А В Т О М О Б И Л Ь Н Ы Й з а в о д

КОНСТРУКТИВНЫЕ ИЗМЕНЕНИЯ

АВТОМОБИЛЕЙ «УРАЛ»,

ВНЕДРЕННЫЕ В 2024 ГОДУ

Графическое изображение изменения
Урал-432063 (4х4) с правосторонним РУ

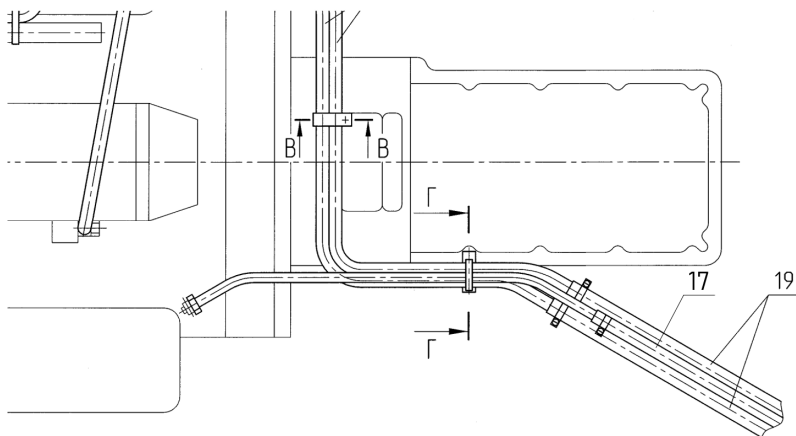
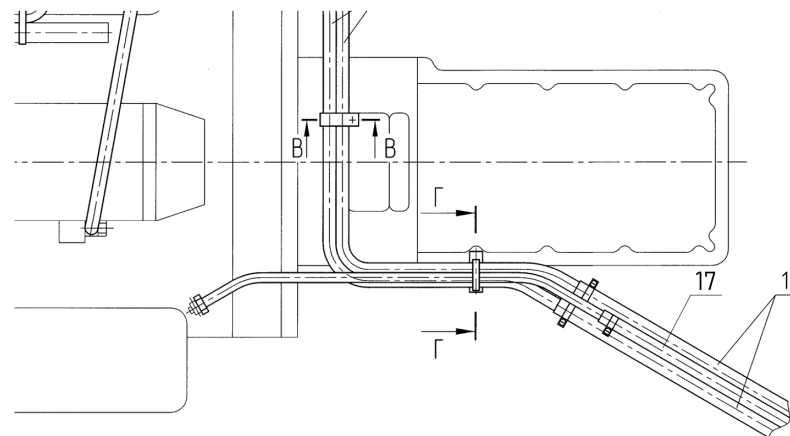
Было

Стало

Урал-432003-30/31 (6х6) с правосторонним РУ

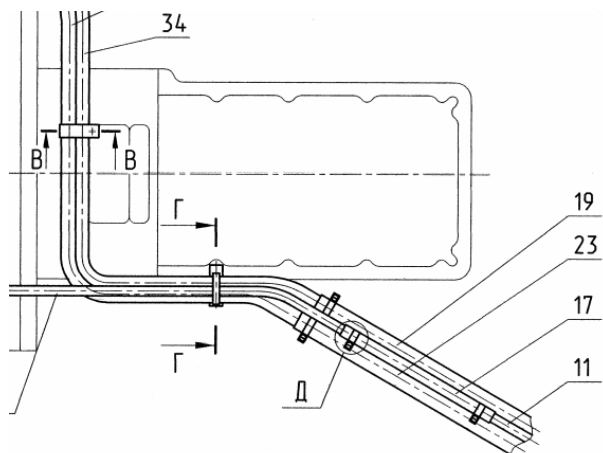
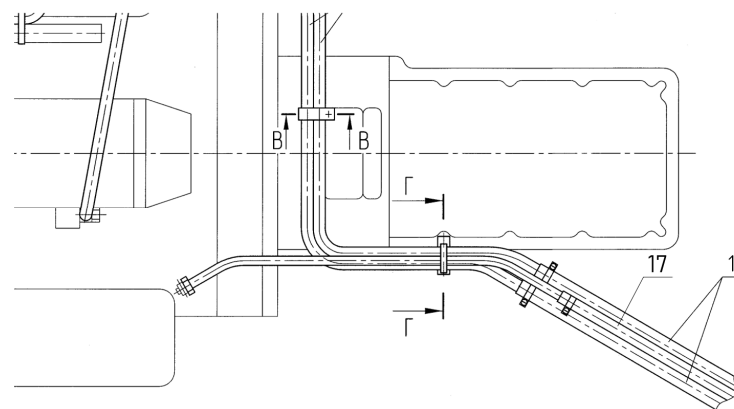
Было

Стало

**Замена фильтра грубой очистки топлива на автомобилях
Урал Е4 и Е5 капотного исполнения**

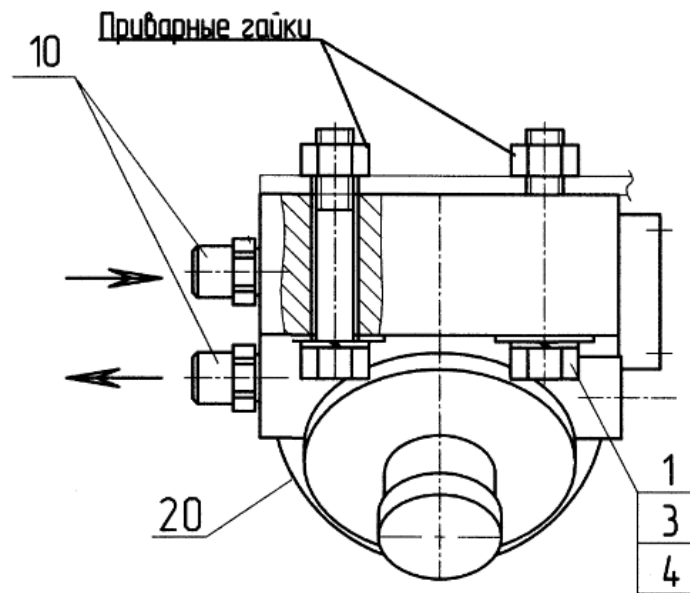
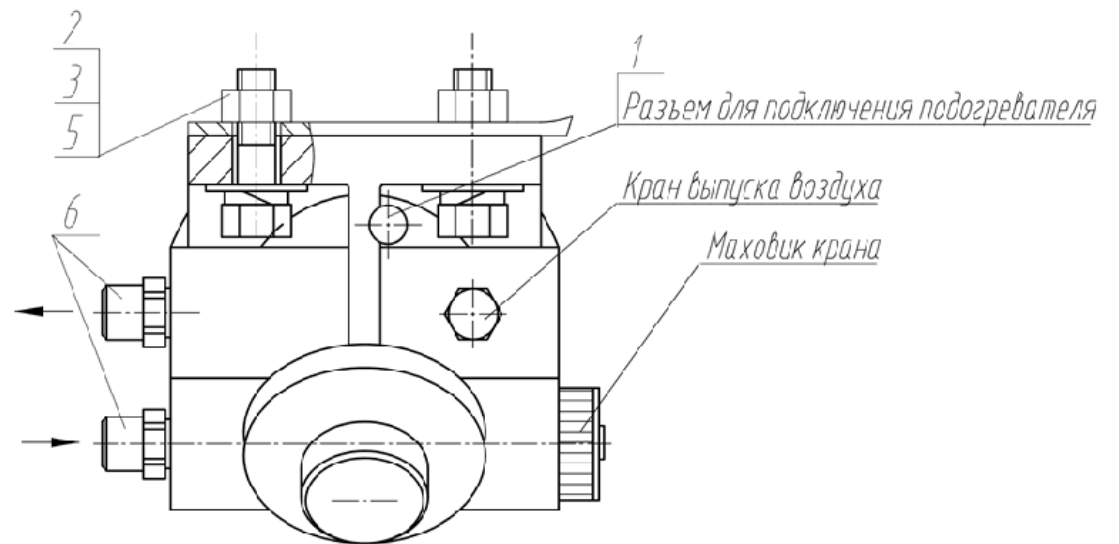
В связи с изменением состава комплекта для сбыта силовых агрегатов в установках топливной системы заменен фильтр грубой очистки топлива 5340.1105010 на 5340.1105010-02 и 650.1105510 на 5340.1105010-04. Взаимозаменяемость фильтров не сохраняется.

Было:

Стало:

Замена фильтра грубой очистки топлива на автомобилях Урал Е4 и Е5 с двигателем ЯМЗ-536 капотного исполнения

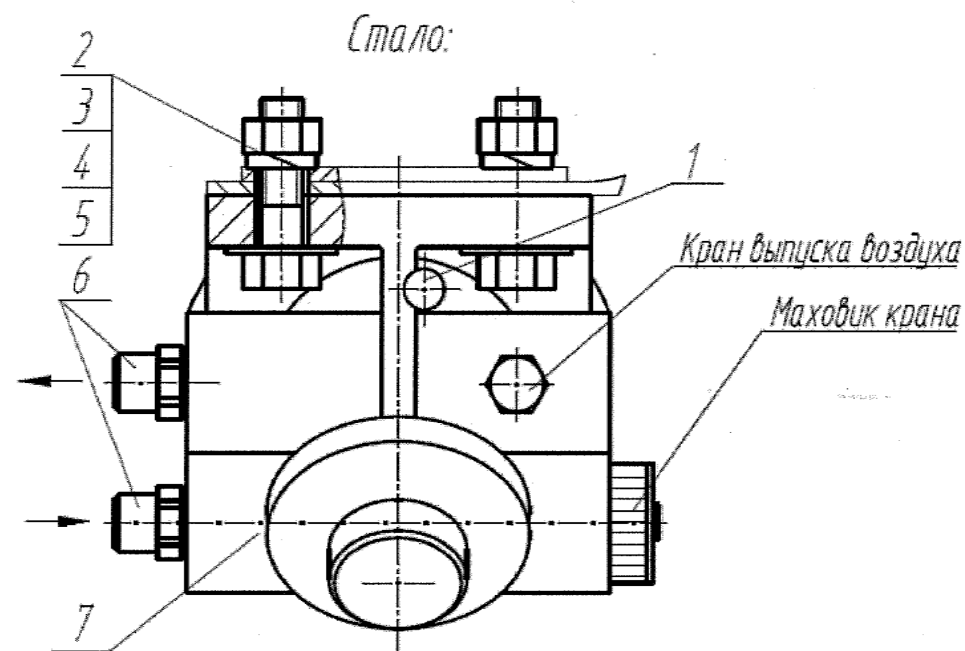
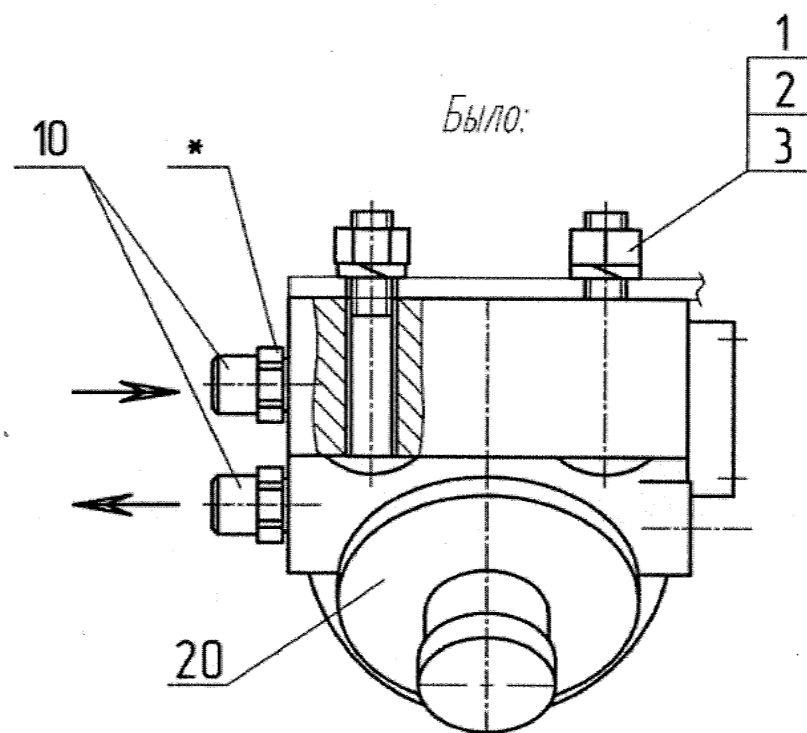
Графическое изображение изменения

Графическое изображение изменения
Было: Установки системы питания двигателя воздухом 4320Б5-1109005-10, 4320Б5-1109005-30, 4320Б5-1109005-40

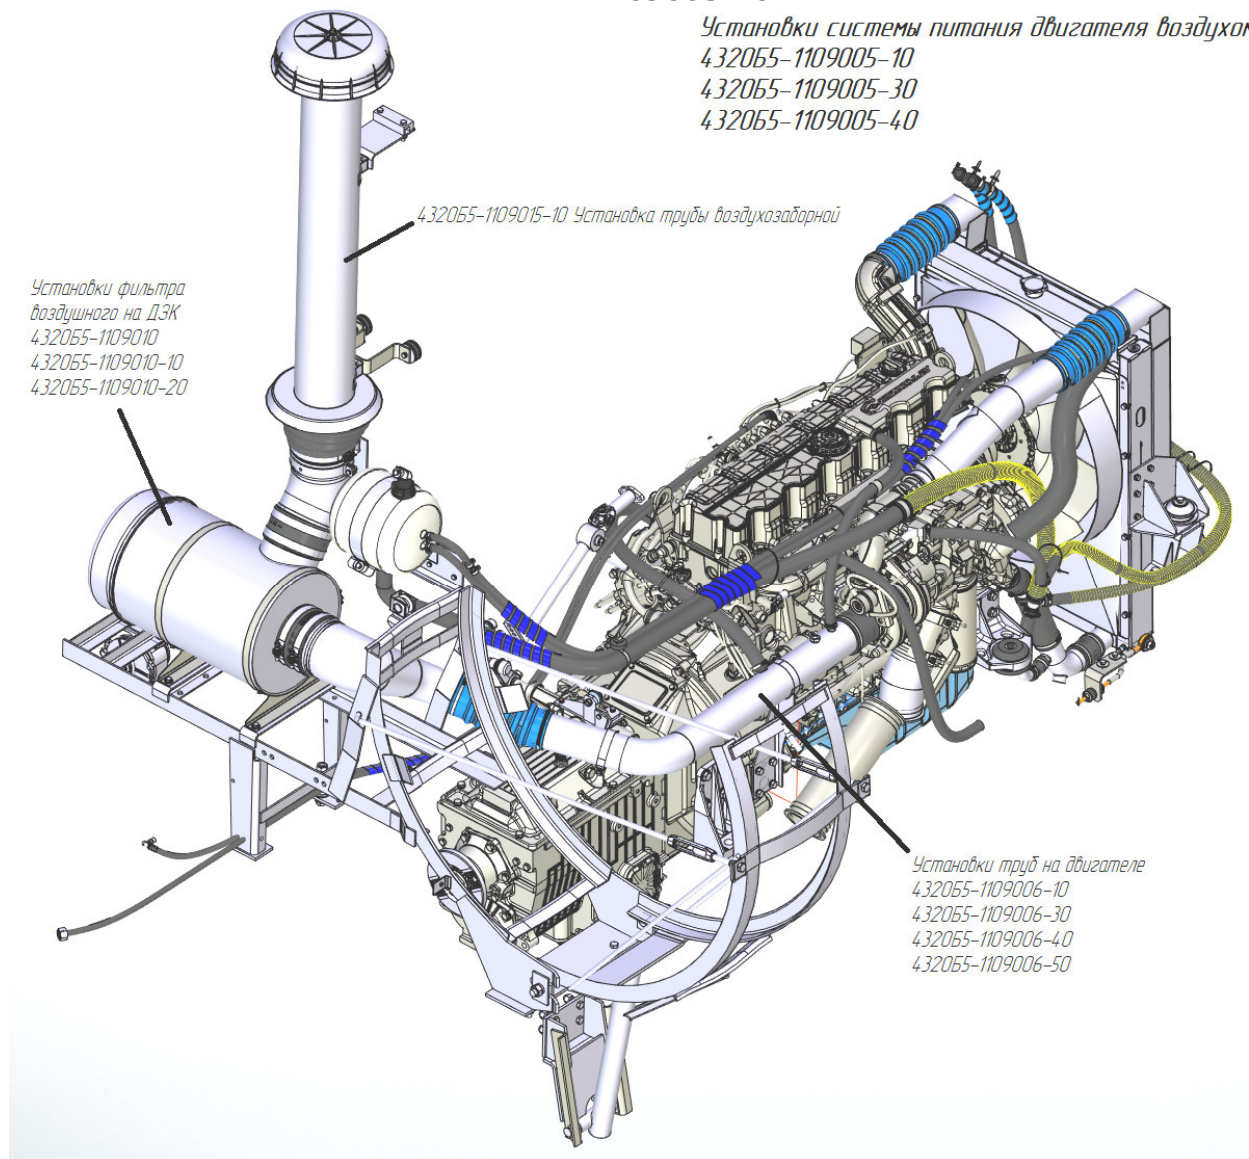
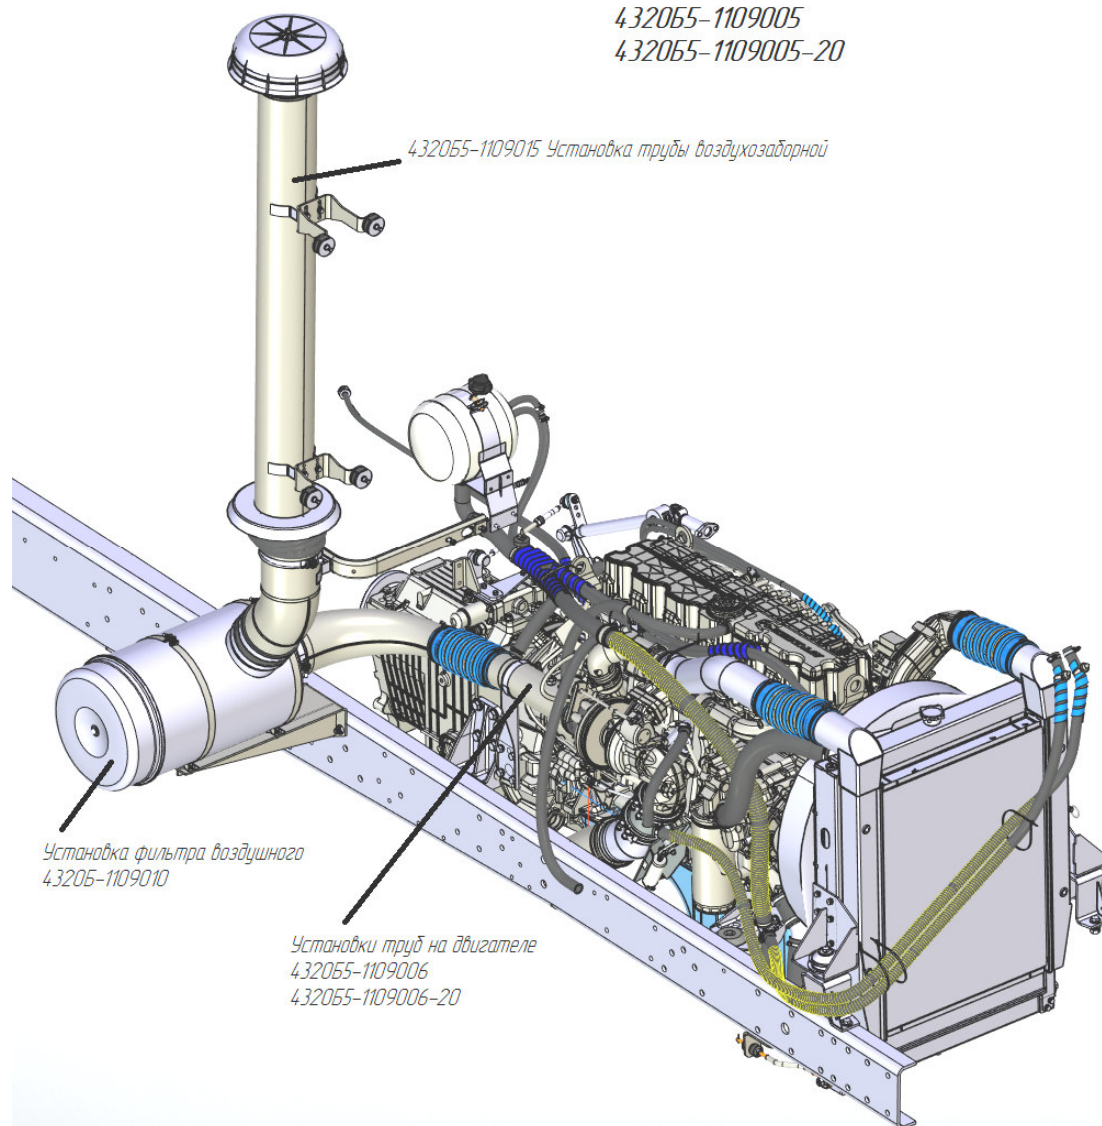
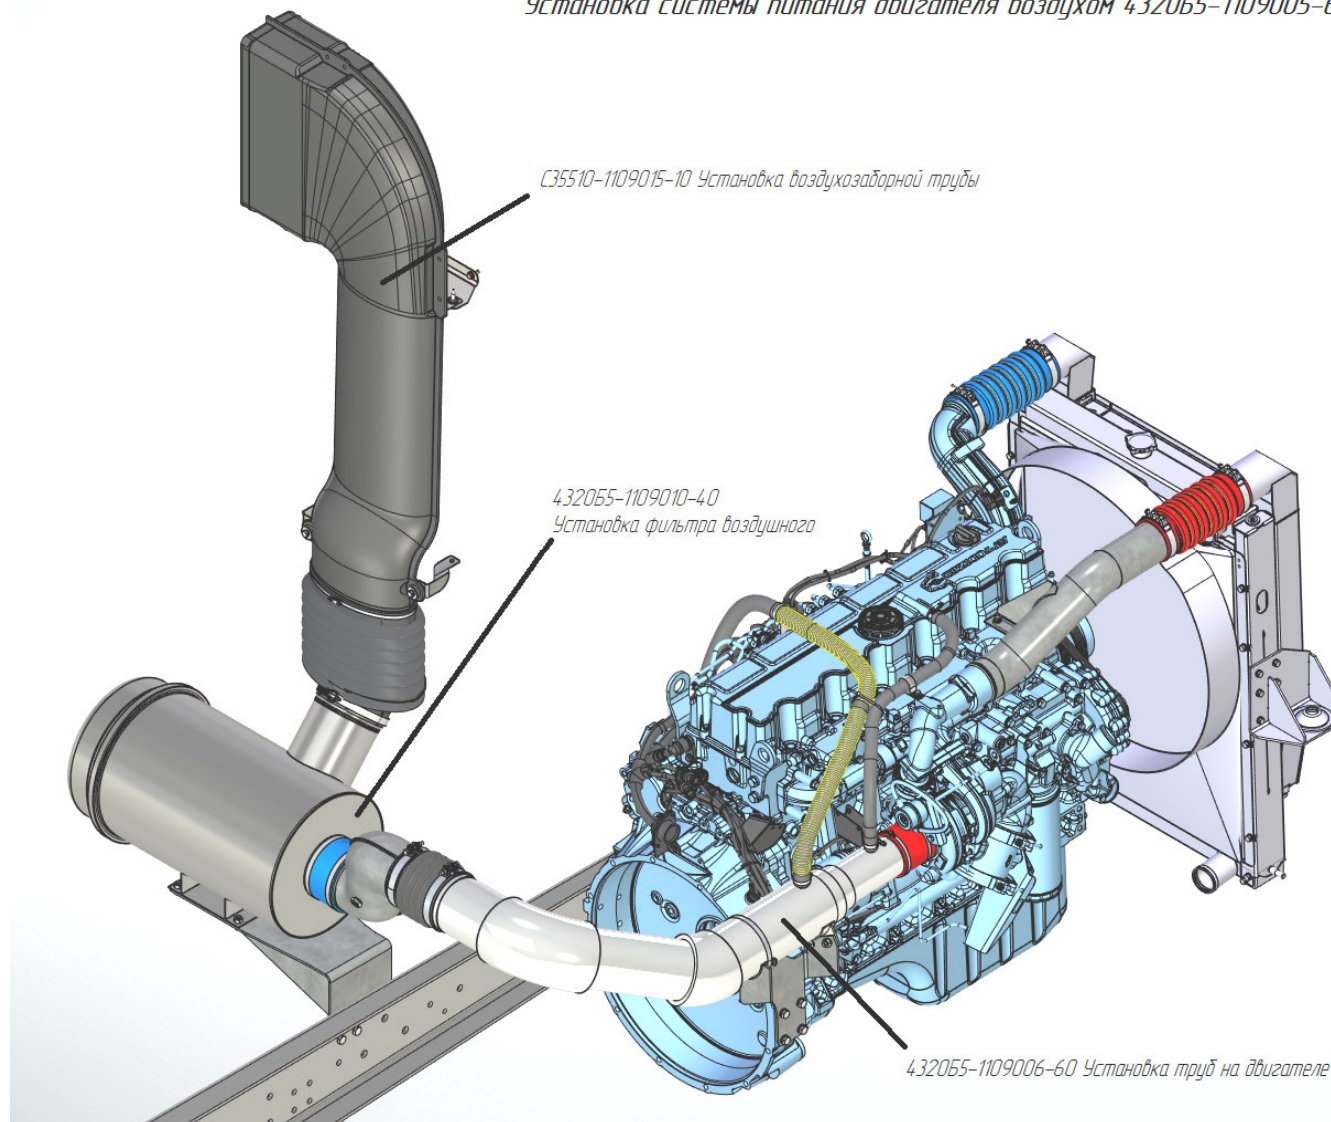
Было: Установки системы питания двигателя воздухом 4320Б5-1109005, 4320Б5-1109005-20

Стало: Установка системы питания двигателя воздухом 4320Б5-1109005-60

Введение регулировочного болта для экспортных автомобилей Урал с правосторонним рулевым управлением и двухдисковым сцеплением

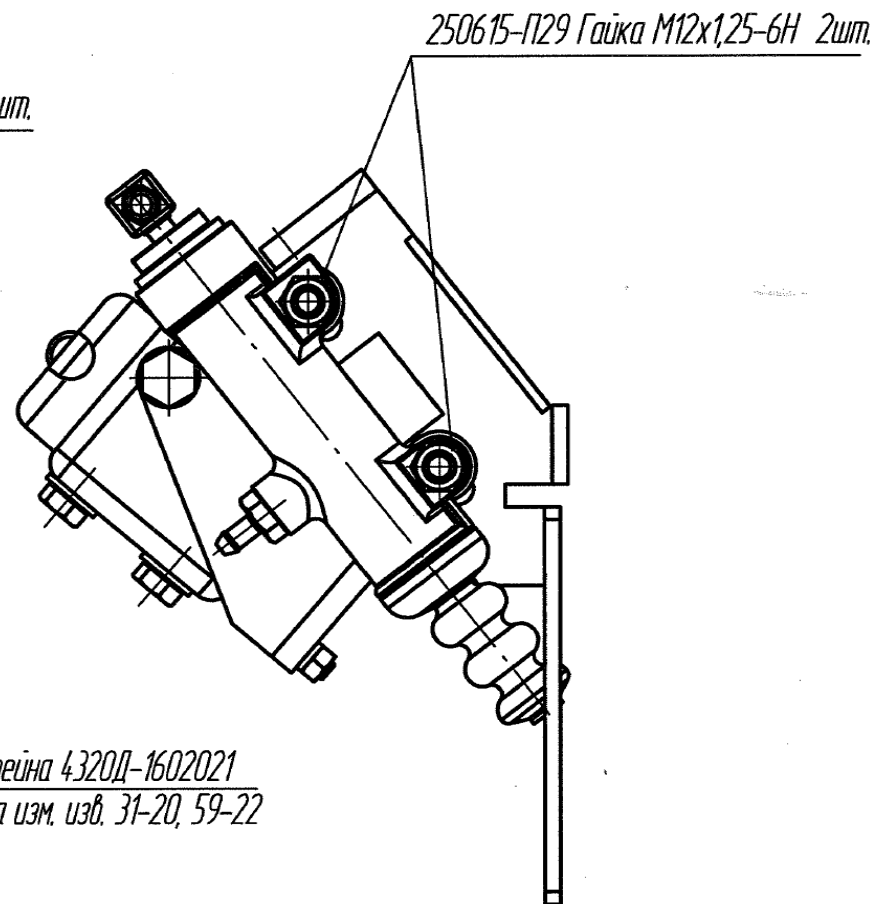
Было:

Стало:

**Изменение установки привода управления коробкой передач
на автомобилях Урал-NEXT дорожной гаммы**

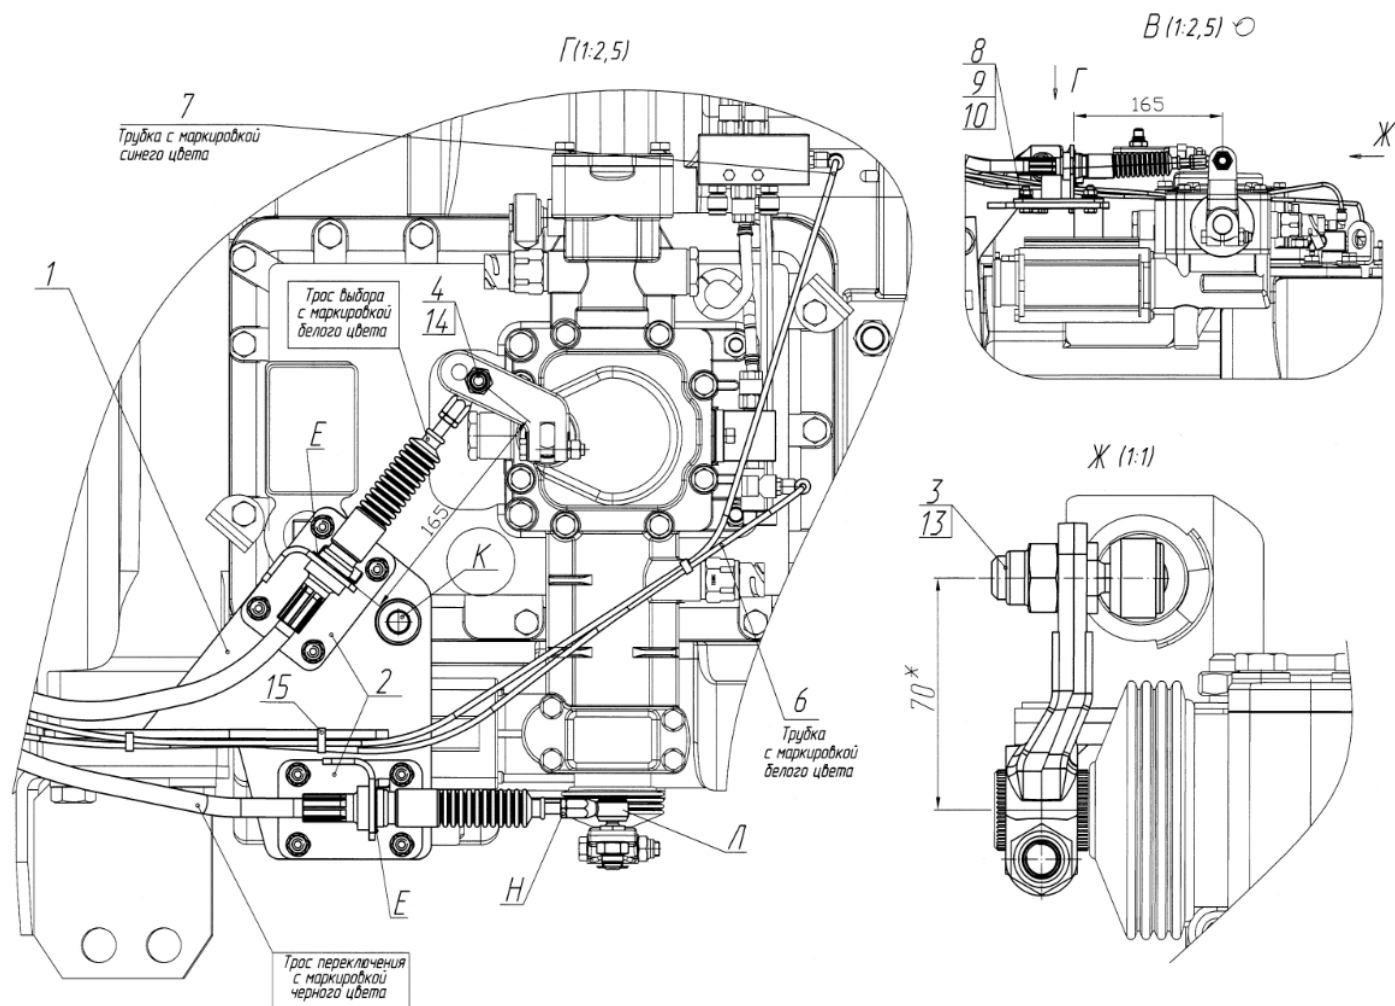
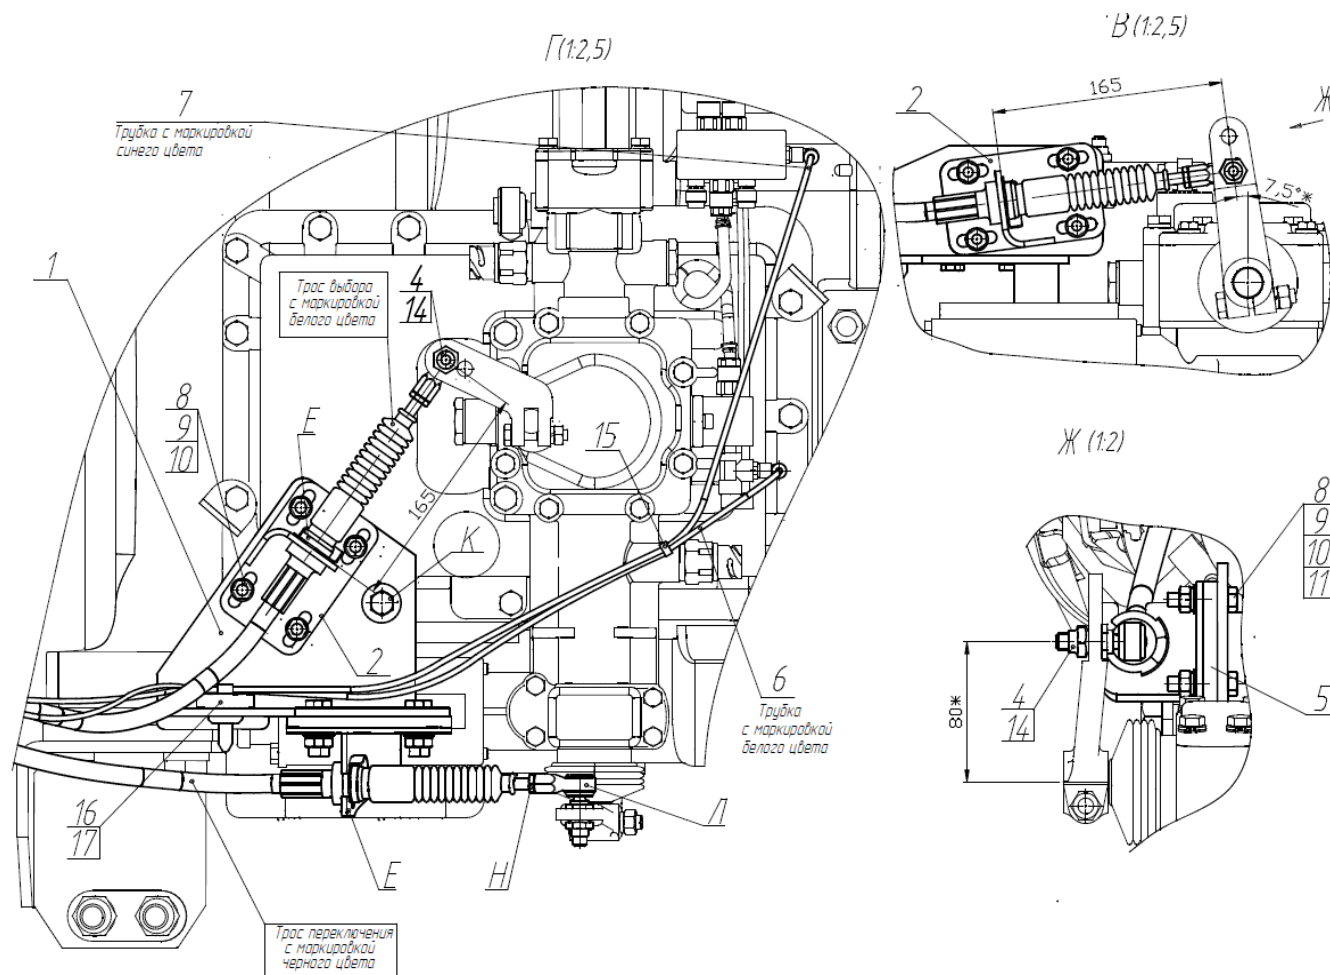
В связи с изменением формы и размеров рычага переключения передач производителем коробок передач Fast Gear 9JS150TA (G26186) изменена установка привода управления механизмом переключения передач.

Было

Стало
